ACTA No. 07

1. Presentación de los integrantes de la mesa de trabajo.
2. Observaciones sobre el componente hidráulico del proyecto “Reposición del sistema de alcantarillado sanitario y aguas lluvias en la carrera 15A sector barrio las mercedes, municipio de Túquerres, departamento de Nariño”.
3. Compromisos y cierre de la reunión.

Documento compartido:

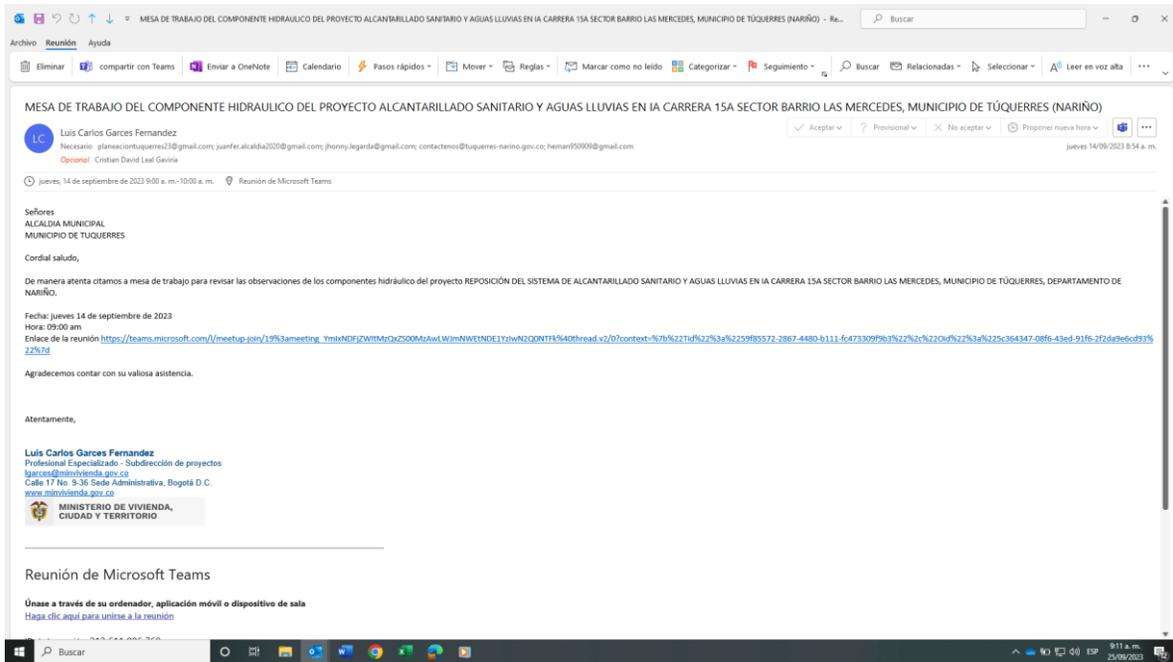
Buscando en el oficio de respuesta, se plantea la utilización del caudal de infiltración de 0.1 l/s/m², se verifica el informe de diseño y memoria de cálculo, en los cuales se evidencia que se continua utilizando un caudal de infiltración de 0.2 l/s/m². Se solicita justificar teniendo en cuenta dicho caudal difiere de lo recomendado por la normativa vigente (artículo 41 de 0799 de 2021, que modifica el artículo 134 de 0330 de 2017).

- Para el cálculo del caudal se utiliza un coeficiente de retorno de 0.50, el cual difiere del valor de 0.20 definido en el artículo 134 de la resolución 0330 de 2017.

- Justificar las áreas utilizadas para el cálculo de la infiltración, toda vez que según normativa vigente se debe calcular teniendo en cuenta las áreas de drenaje total, la cual se plantea de 6 m² y en el informe se plantea de 2.76 m².

- Se recomienda validar el coeficiente de impermeabilidad seleccionado (0.9) para el cálculo del caudal de aguas lluvias. Esta recomendación se realiza teniendo en cuenta las condiciones de la zona y el tipo de viviendas evidenciadas en el registro fotográfico.

- Para facilitar labores de mantenimiento e limpieza, se recomienda plantar una cámara de inspección intermedia para el tramo 5 de las redes de alcantarillado, teniendo en cuenta que la longitud excede los 100 metros (artículo 134 de resolución 0330 de 2017).

- Diámetro interno para el tramo P3-P4 no cumple con diámetro interno mínimo permitido por la normativa vigente (artículo 140 de resolución 0330 de 2017).

- Validar los tramos 6 y 7 del alcantarillado pluvial, teniendo que excedan la velocidad máxima permitida de 5 m/s (artículo 130 de resolución 0330 de 2017) – Justificar.

- Validar la necesidad de construir cámara de retención en el punto 6, teniendo en cuenta que se tienen cerca de 3 metros de diferencia de cotes bases (entrada tramo P2-P3 y salida P3-P4).

- No se evidencia memoria de cálculo de sumideros.
- Se recomienda mejorar la representación gráfica de las cotes en los planos de diseño. A manera de recomendación o ejemplo:
